CIRCULAR MODIFICATORIA N° 1

ASUNTO: Licitación Pública N° 32/2018 - CUDAP: EXP-HCD:0002623/2018 - S/ "Ejecución de plenos y locales sanitarios en planta baja, primero y segundo piso del Palacio Legislativo de la H.C.D.N., sito en Avenida Rivadavia N° 1841, CABA".

- En el punto **7. PANELERÍA Y CARPINTERÍA** de las Especificaciones Técnicas, en el apartado **Divisorios recintos de inodoros y mingitorios**, se agrega al final del mismo el siguiente texto:

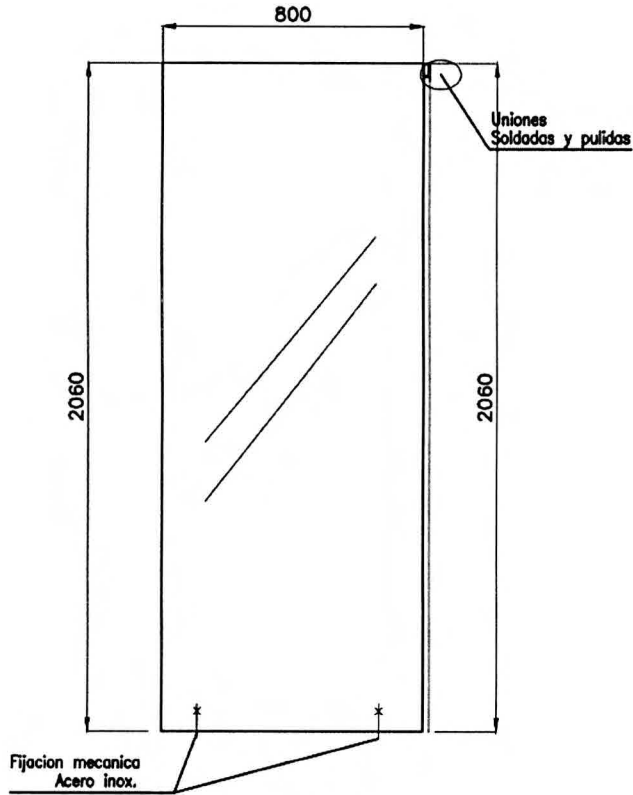
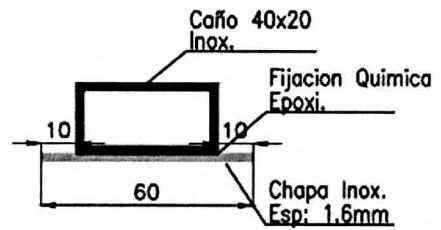
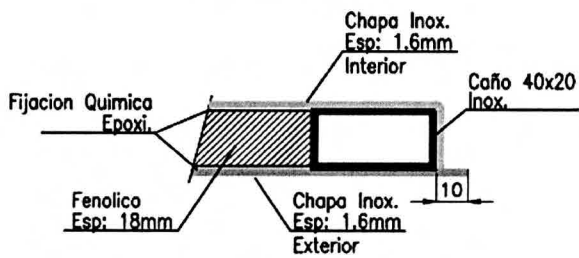
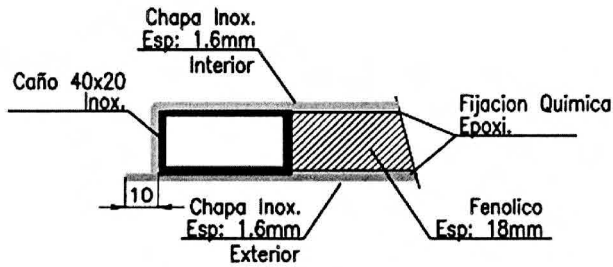
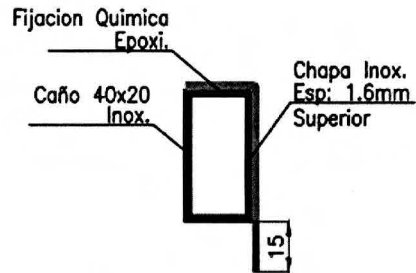
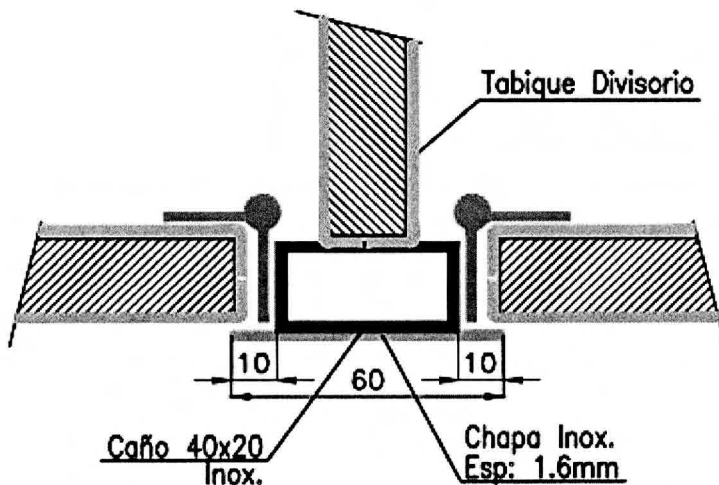
“La adjudicataria deberá proveer y colocar tabiquería divisoria de boxes de baños materializados en acero inoxidable.

La misma estará compuesta por estructura de caño estructural de acero inoxidable y placas de MDF revestido en acero inoxidable para paños fijos y puertas. A modo de ejemplo se adjunta detalle de encuentros. Las medidas indicadas en el detalle deberán ser verificadas en obra.

La estructura se amurará a las paredes y piso mediante anclajes soldados a la tabiquería y embutidos en las paredes. Se utilizará taco químico poliéster marca Fischer o superior como refuerzo en las uniones.

Las perforaciones en las paredes para el acople se realizarán con mecha copa de igual diámetro a los anclajes.

Los encuentros entre placas plegadas de acero inoxidable que revistan el MDF serán siempre en el canto de la placa no pudiendo quedar ningún encuentro a la vista. En aquellos casos en que las uniones deban quedar a la vista, las mismas deberán ser soldadas y pulidas. La unión entre planos de acero inoxidable se realizará con fijación química epoxi.”

- En el punto **12. INSTALACIÓN ELÉCTRICA** de las Especificaciones Técnicas, en el apartado **Iluminación - Cenefa Acero Inoxidable**, se agrega al final del mismo el siguiente texto:

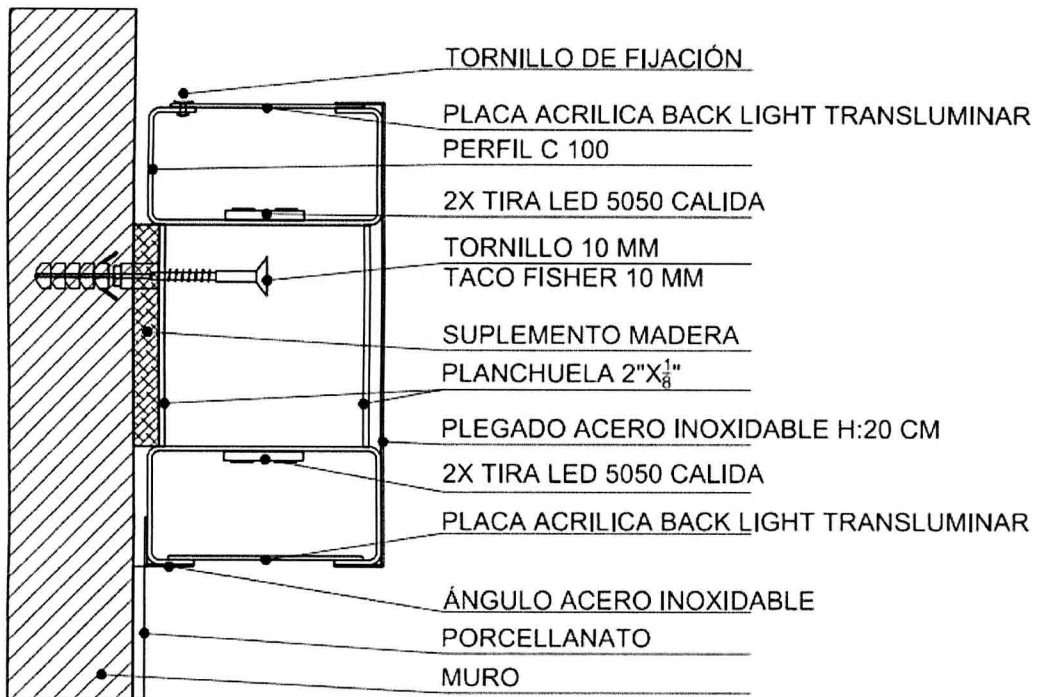
“A modo de ejemplo se adjunta esquema de cenefa. La Adjudicataria deberá presentar una propuesta de diseño a ser aprobada por la inspección de obra.”
